Consiglio Superiore dei Lavori Pubblici

Adunanza del 17 marzo 2021
N. del Protocollo 85/2019

OGGETTO: Diga Drove di Cepparello nel Comune di Poggibonsi (SI). N° Arch. SND: 766 – Progetto definitivo degli “*Interventi di miglioramento della diga di Drove di Cepparello*”, Maggio 2019 e rev. Ottobre 2020. Parere ai sensi dell’art. 5 del Reg. D.P.R. 1363/1959.

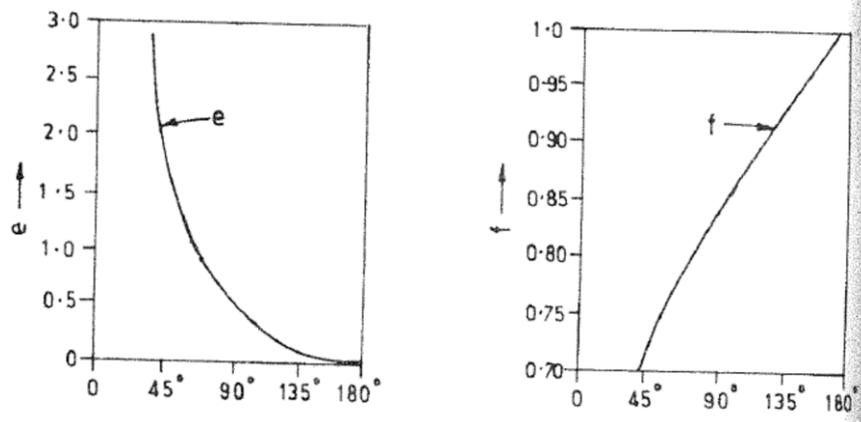
Relativamente alle soglie di superficie, si osserva che gli scarichi progettati, riprendono l'ingombro planimetrico di quelli esistenti, sebbene varino di dimensioni e geometria. La maggiore modifica presentata nel progetto riguarda la soglia che è stata progettata sia in destra che in sinistra idraulica per essere del tipo

“a becco d’anatra”. Il tipo di soglia presentata in progetto è particolarmente efficace nel caso in cui debba essere incrementata la capacità di smaltimento di uno sfioratore esistente che ha stretti vincoli riguardo allo sviluppo spaziale dell’opera stessa, sebbene tale incremento si realizzi con modestissimi tiranti. Infatti, al crescere del carico sulla soglia, lo sfioratore a becco d’anatra riduce notevolmente la propria performance. Il coefficiente di efflusso di una soglia del tipo “a becco d’anatra” dipende dagli stessi parametri delle soglie rettilinee, ma deve essere ridotto attraverso un opportuno coefficiente. Esistono vari riferimenti di letteratura per il calcolo del coefficiente di riduzione; nell’istruttoria specialistica della Div.7, a titolo di inquadramento concettuale e confronto con i risultati del modello fisico, è stata utilizzata la teoria proposta da Khatsuria in “Hydraulics of spillway and energy dissipators” (2005) per cui la portata effluente da una soglia “a becco d’anatra” vale:

Corpo diga

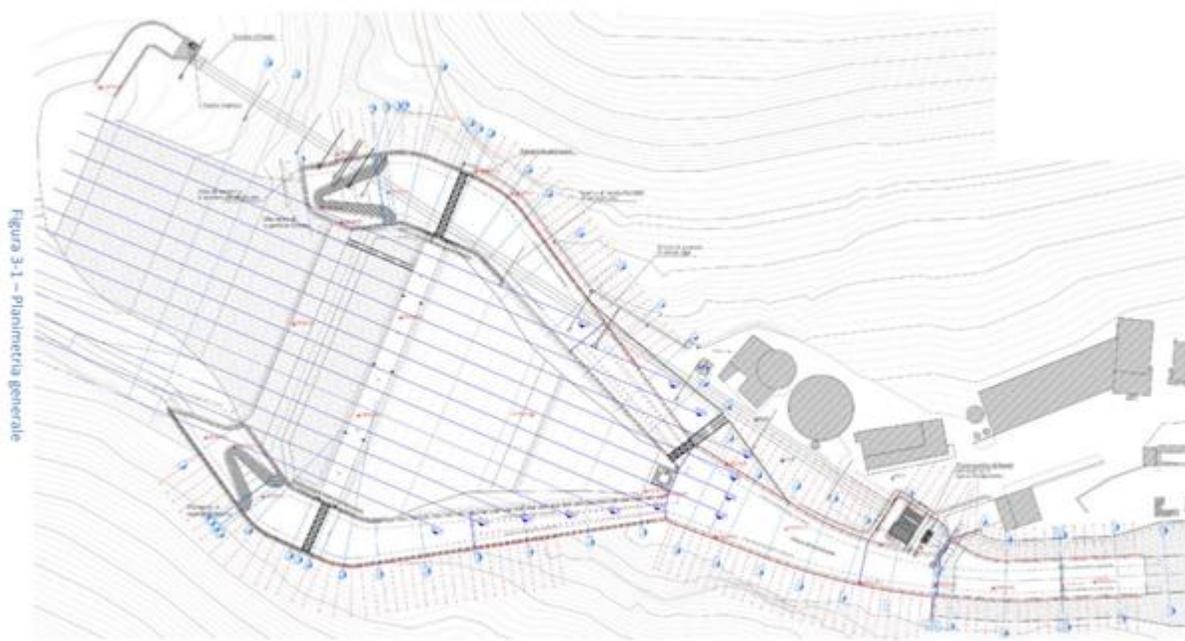
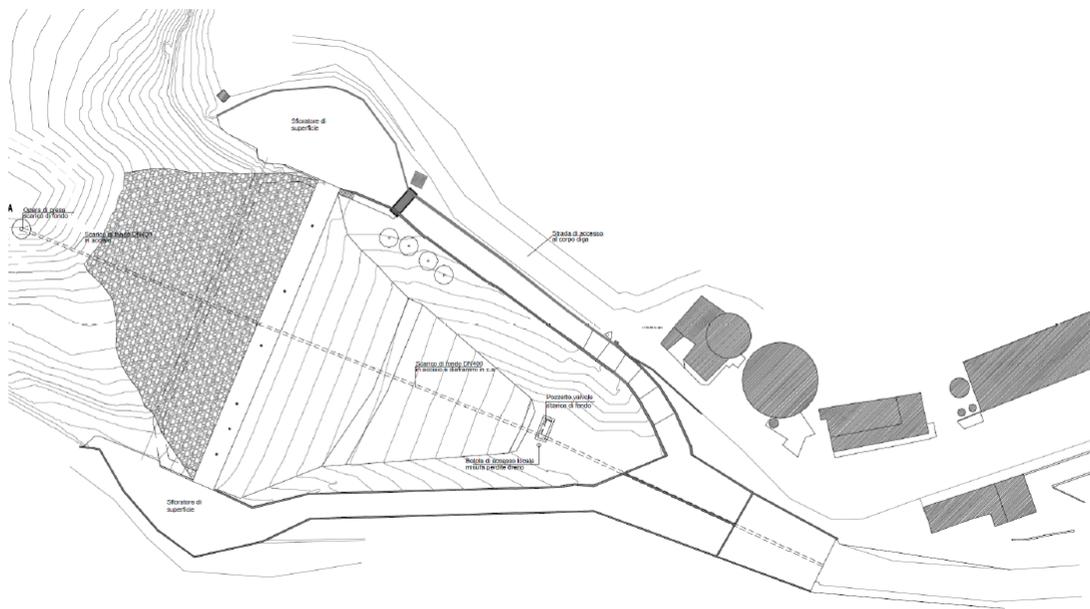
- innalzamento del coronamento da 189 m s.m. a 190 m s.m.
- riduzione delle pendenze medie dei paramenti di monte e di valle, da circa 1:2,4 a circa 1:4, mediante realizzazione di rinfianchi di terreno di caratteristiche simili a quelle dell'attuale corpo diga;
- protezione del paramento di monte con una scogliera in massi naturali.

Figura 3-5 - Sezione trasversale della Diga Dione di Cepparello nello stato di progetto.

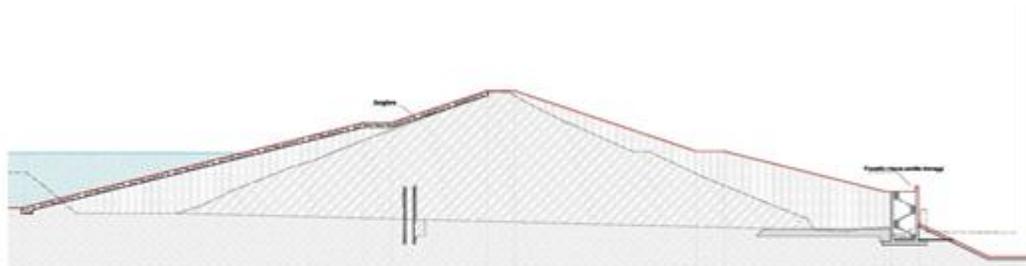
In relazione agli interventi in progetto evidenziati in planimetria e consistenti nel ricarico dei paramenti di monte e di valle, nella modifica delle dimensioni dei canali sfioratori e della vasca di dissipazione, nella realizzazione di uno scarico di fondo, nella realizzazione di opere di presa dello scarico e nella realizzazione di pozzetti e passerelle, dal punto di vista geotecnico, le opere in progetto sono, oltre ai ringrossi stessi, opere di sostegno realizzate con pali di grande diametro tirantate, paratie con pali di grande diametro su due file per sistema "a cavalletto", paratie di micropali con 1, 2 o 3 ordini di tiranti, fondazioni su micropali di manufatti in cemento armato.
